**SZAKÉRTŐI VÉLEMÉNY**  
a Budapest, III., Római - parti árvízvédelmi mű  
döntés-előkészítő tanulmányáról

Budapest, 2013. március 31.

**A Csillaghegyi öblözet – sárgával jelölve a mentett ártér területe.**

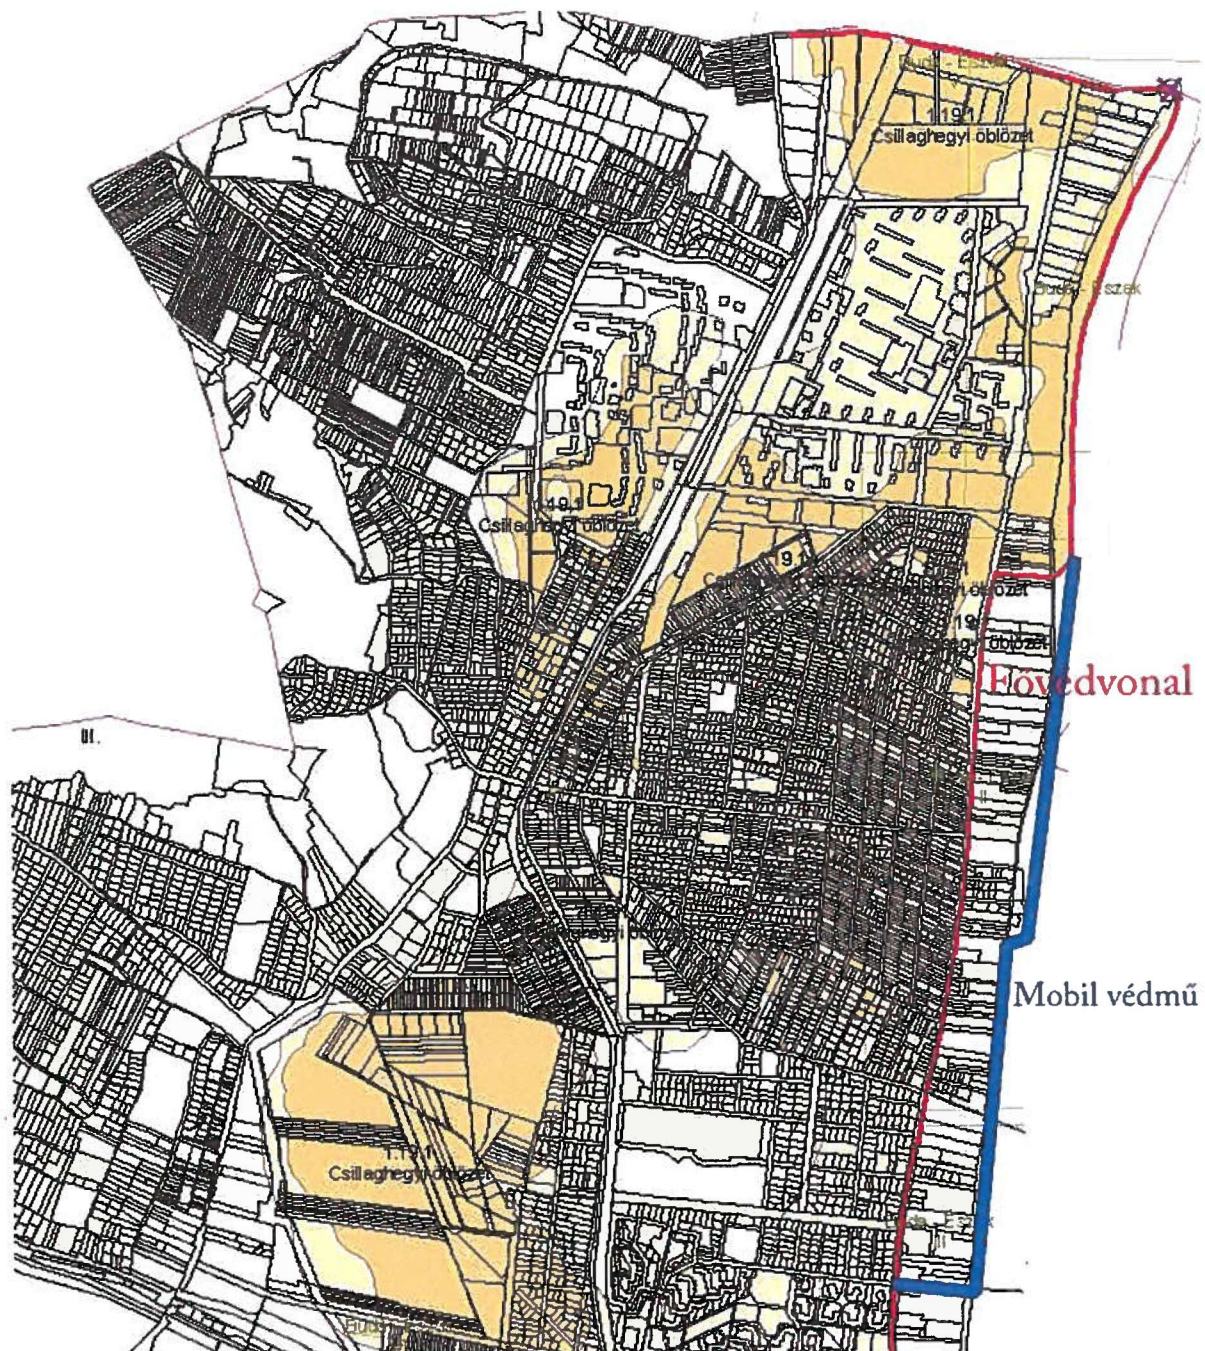
E rossz állapotú, 1953 – 54-ben épített töltés azonban számos árvízkapuval („kulisszanyílással”) szabdalt, így nem adhat kellő biztonságot.

Az elmúlt évtized nagyobb árhullámai idején csak jelentős beavatkozásokkal, a végső tartalékok kimerítésével lehetett a töltés védőképességét biztosítani, Csillaghegy és Békásmegyér jelentős területének elöntését megakadályozni. A tárgyi partrész árvízvédelmi szempontból a főváros legkritikusabb szakasza, leggyengébb láncszeme, így a megfelelő védművet racionális lenne mielőbb kiépíteni. (Már hosszú ideje esedékes lett volna!)
